新竹縣政府工程查核代表照片表

工程名稱:文田橋新建暨週邊道路改善工程

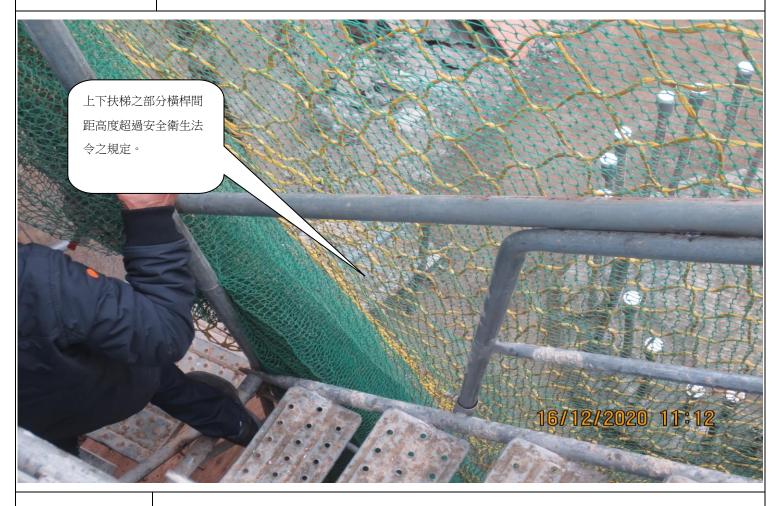
施工動線地坪高低不平等,請即刻改善。
